改善箇所説明図

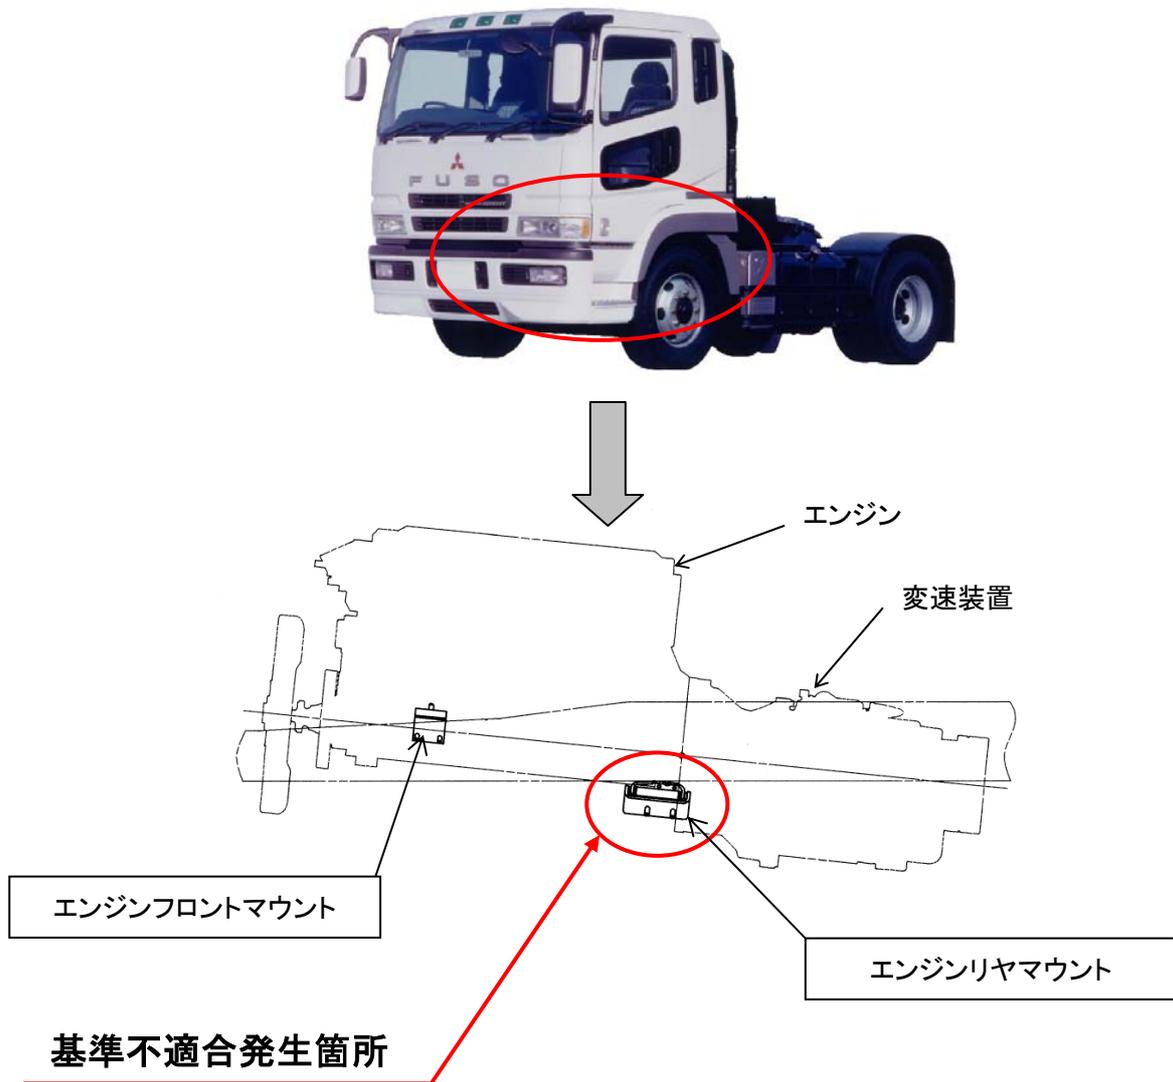
エンジンを支持しているエンジンリヤマウントの防振ゴム部の強度が不足しているものがあるため、エンジン回転方向の揺動の繰返しにより、当該マウントのゴム部に亀裂が発生し、破断することがある。そのため、そのままの状態で使用を続けると、エンジンフロントマウントも損傷し、最悪の場合、エンジンオイルの漏れや変速不能となり、走行不能に至るおそれがある。

全車両、エンジンリヤマウントを点検し、良品が装着されていない場合は、良品に交換するとともに、エンジンフロントマウントを新品に交換する。なお、メンテナンスノートの点検整備項目にエンジンマウントラバーの損傷点検を追記し、ユーザーに定期点検整備の確実な実施について周知を行う。

注 : は、交換部品を示す。
